zatrzaśnienie nr 2
Projekt SOR i zatwierdzenie z 10.06.2019

Znak sprawy: KPRM-XVII.7221.1.108.2019
Poznań, 10-06-2019 r.

W nawiązaniu do zatwierdzenia projektu stałej organizacji ruchu w związku z remontem ulicy Palacza w Poznaniu (pismo nr: TZ-I.7221.1.285.2018 z dnia 23.04.2018 r.), na podstawie wizji w terenie oraz wniosków mieszkańców Miejski Inżynier Ruchu informuje, że zatwierdza przedłożoną zmienioną dokumentację techniczną bez uwag.

Inwestor / Investor		Poznańskie Inwestycje Miejskie 61-831 Poznań, pl. Wiosny Ludów 2	
Branża / Branch		DROGOWA	Project Phase / Stadium dokumentacji DOCELOWA ORGANIZACJA RUCHU
Investment / address Nazwa inwestycji / adres		Remont ul. Palacza na odcinku od ul. Grunwaldzkiej do ul. Podchorążych	
Theme Temat		Remont ul. Palacza na odcinku od ul. Grunwaldzkiej do ul. Podchorążych	
Collaborator / Zespół projektowy			
Designer Projektant		Number of qualifications Numer uprawnień	Signature / Podpis
Assistant designer Opracował			
Assistant designer Opracował			
Verification Sprawdzący			
Director Dyrektor

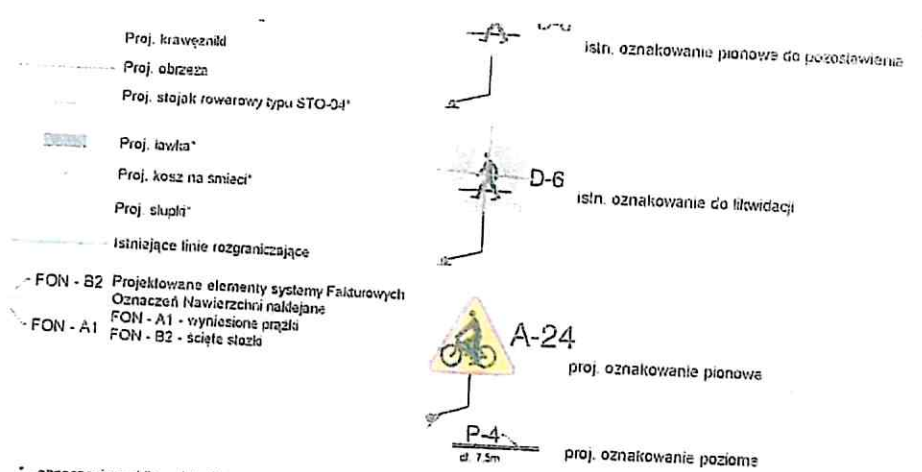
- oznaczenia nibli zgodnie "Katalogiem mebli miejskich Poznania"
- Rev. 1 - zmiana lokalizacji oznakowania progu zwalniającego oraz znaków D-1 i B-21 skrzyżowaniu z ul. Podchorążych

- Rev. 2 - zmiana lokalizacji znaków B-33, D-3 i T-22 na skrzyżowaniu z ul. Słoneczną
- Rev. 3 - odwołanie oznakowania poziomego P-10 i P-14 na skrzyżowaniu z ul. Grunwaldzką

- Rev. 4 - uwzględniono istniejące tabliczki pod znakami B-1 i B-2 na zjazdach
- Rev. 5 - zmiana lokalizacji A-7 na wlocie ul. Listopadowej (kolizja z drzewem)

- Rev. 6 - zmiana lokalizacji zestawu znaków progu zwalniającego na wlocie ul. Listopadowej (kolizja z drzewem)
- Rev. 7 - zmiana lokalizacji znaku A-24 od strony ul. Promienińskiej - razem z D-6 (kolizja z drzewem)

- Rev. 8 - zmiana lokalizacji zestawu znaków progu zwalniającego na skrzyżowaniu z ul. Gwiaździstą, Słoneczną, Podchorążych (kolizja z drzewem)
- Rev. 9 - oznakowano przejścia dla pieszych w ciągu ul. Palacza (znakowania poziome, pionowe oraz elementy FON)

- Rev. 10 - skorygowano oznakowanie poziome w zakresie połączenia linii P-4 i P-1a
- Rev. 11 - zmiana lokalizacji znaku D-1 na skrzyżowaniu z ul. Słoneczną od strony Grunwaldzkiej

- Rev. 12 - dodatkowo słupki blokujące na skrzyżowaniu z ul. Podchorążych i Świetłana
